INFORME

Asunto: Respuesta a solicitud de información aclaratoria. Nota DEIA-DEEIA-AC-0084-1105-2021

El presente informe tiene como objetivo presentar las respuestas para cada uno de los puntos indicados en la nota en asunto, para continuidad del proceso de evaluación de impacto ambiental del proyecto Aprovechamiento Hídrico Quebrada La Montera.

En la **Imagen 1**, se presenta el esquema geográfico general del proyecto Aprovechamiento Hídrico quebrada La Montera.

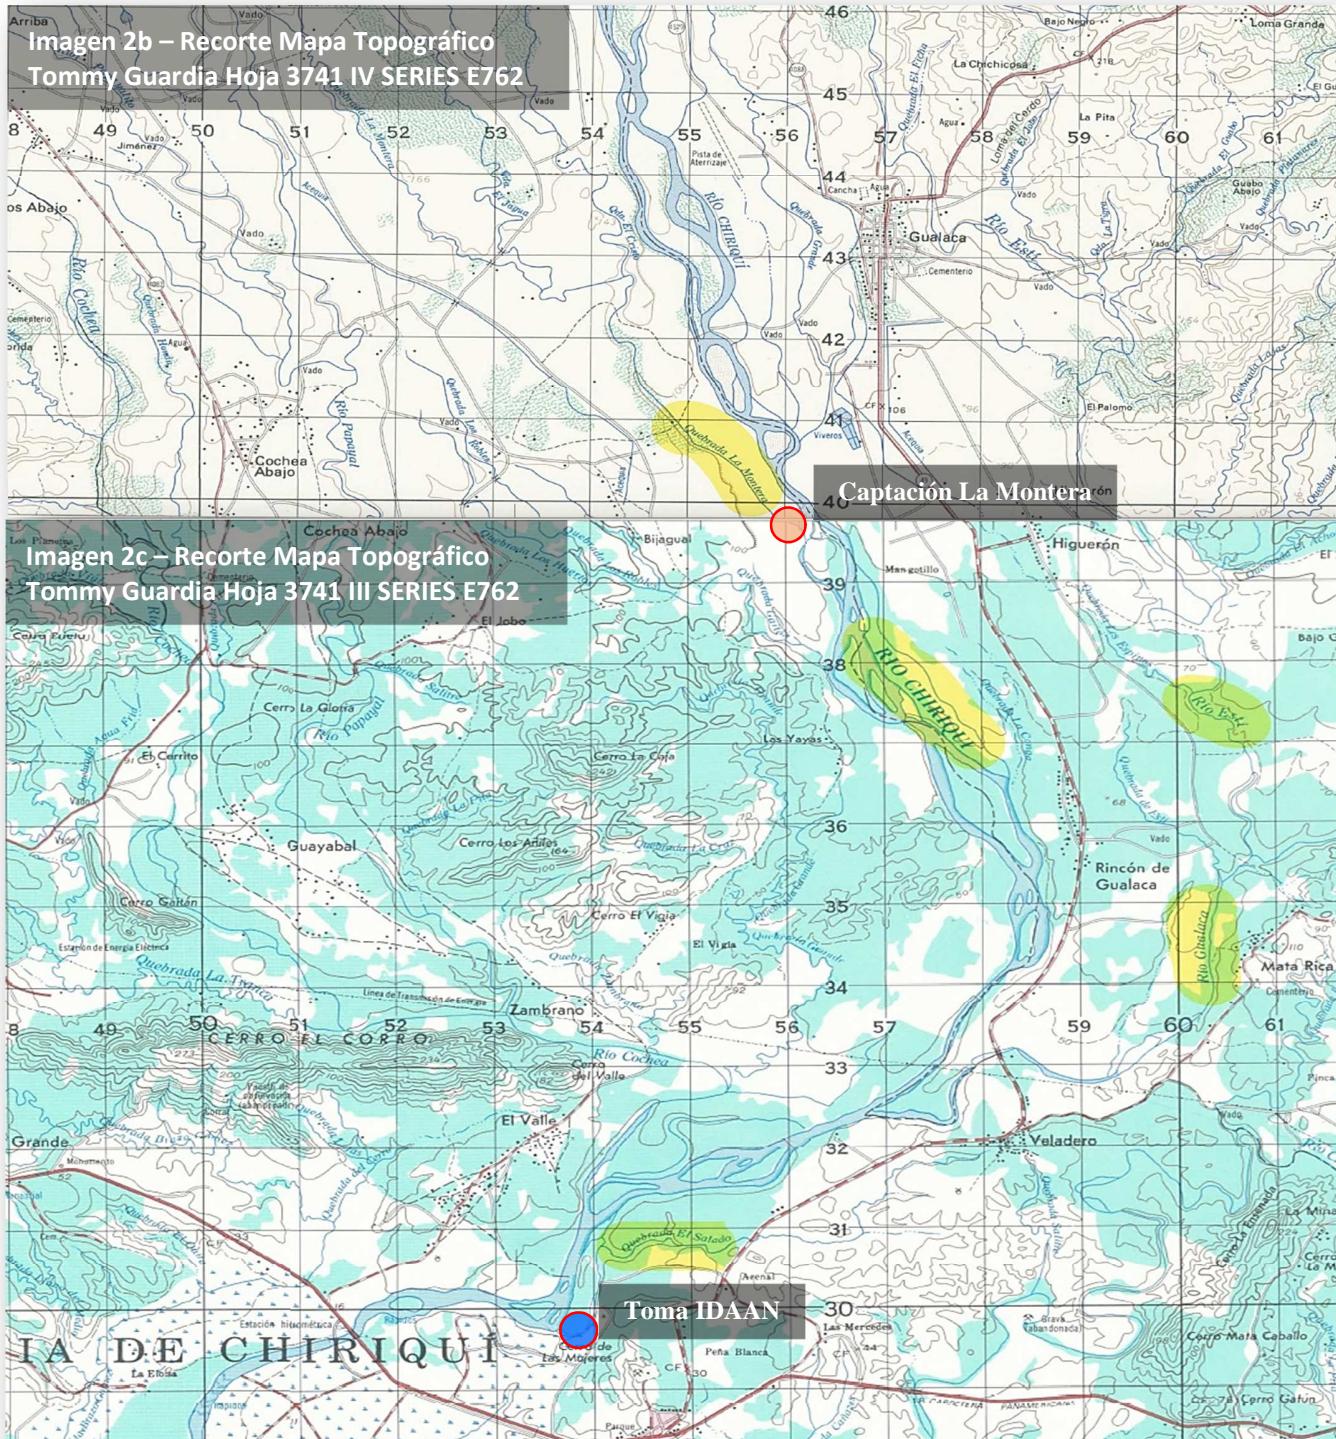
- a. *Presentar un inventario (mapeo) de los distintos usuarios de agua de la quebrada La Montera, aguas debajo de la obra propuesta, con sus coordenadas de ubicación, ya que se evidencia que existen usuarios agropecuarios, así como la planta potabilizadora de Chiriquí, que utilizan el aporte hídrico de la quebrada La Montera.*

Como se muestra en la **Imagen 1**, el proyecto se encuentra ubicado en la parte final del recorrido del cauce de la quebrada La Montera, antes de la confluencia con el río Chiriquí. Aguas abajo de la obra propuesta, siguiendo el sentido hidráulico, la propiedad colindante con el margen derecho del cauce (finca No. **339283**) pertenece a Alternegy, S.A. y la propiedad colindante con el margen izquierdo del cauce (sección de la finca No. **9326**) pertenece a Patricio Pittí, actualmente es un área boscosa y no presenta actividad agropecuaria.

Considerando lo expuesto anteriormente, se concluye que no existen usuarios de la quebrada La Montera aguas abajo de la obra propuesta.
